LABORATORIO NACIONAL
DE MATERIALES Y MODELOS ESTRUCTURALES

Informe: LM-IG-15-2020

Informe de visita de campo: Proyecto Paso a desnivel Guadalupe

Figura 9. Flujo de agua de tubo en muro de concreto reforzado

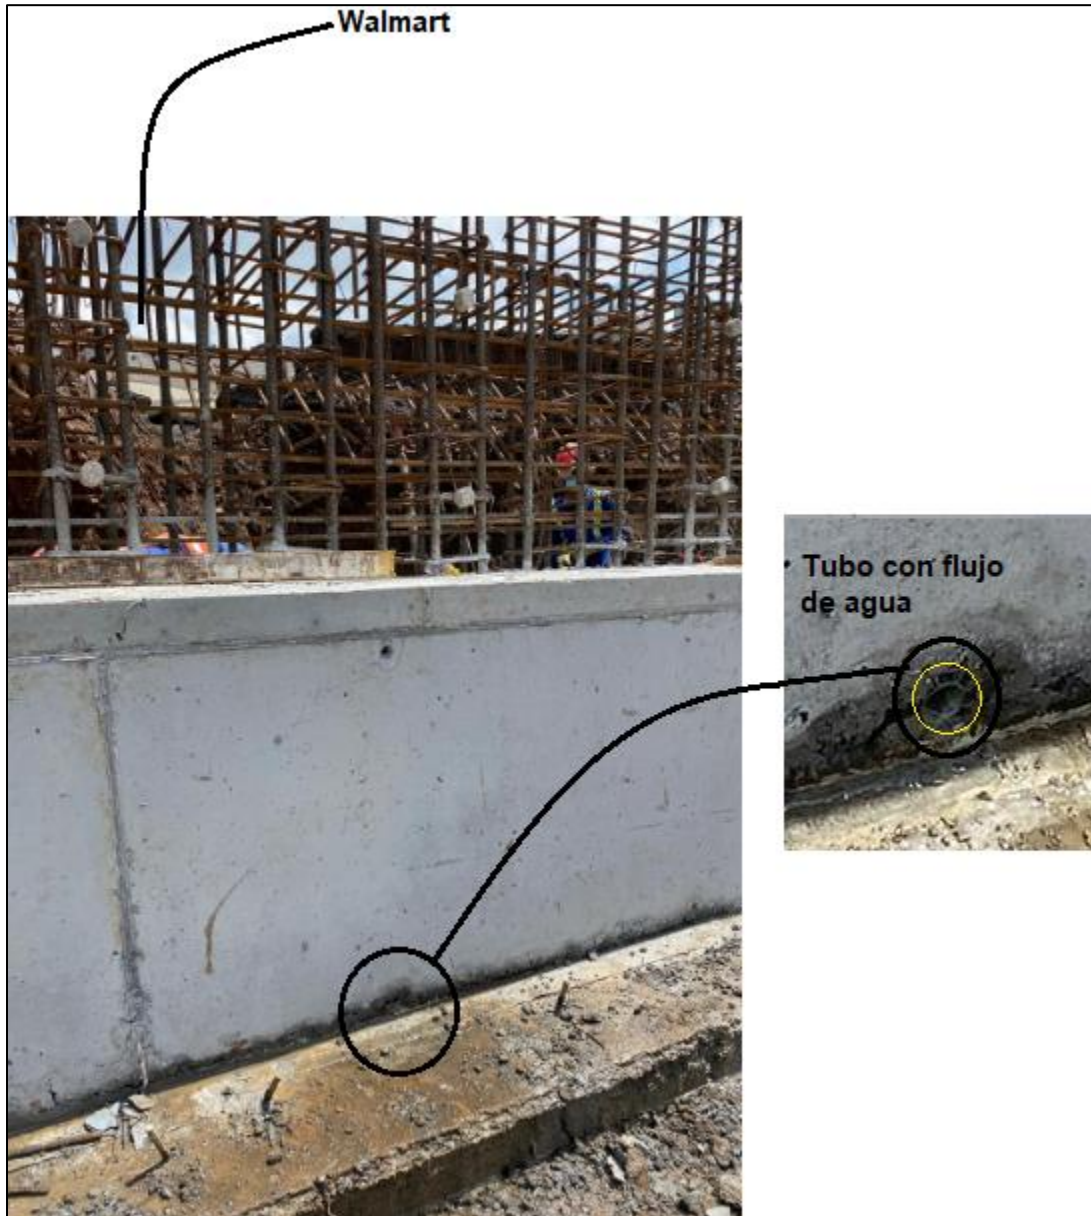
Esta condición se observó para el sector norte frente a Walmart, y coincide con el flujo de agua de un tubo que se encuentra en el sitio donde se está colocando la armadura del muro que se une con la rotonda frente al Walmart (ver Figura 9).

Ante esta situación se considera conveniente tomar las medidas de previsión del caso para evitar que el flujo de agua pueda filtrarse en las estructuras y genere corrosión del acero de refuerzo. No está demás recalcar que puede tratarse de la fuga de agua potable y se debe evitar la pérdida descontrolada de la misma.
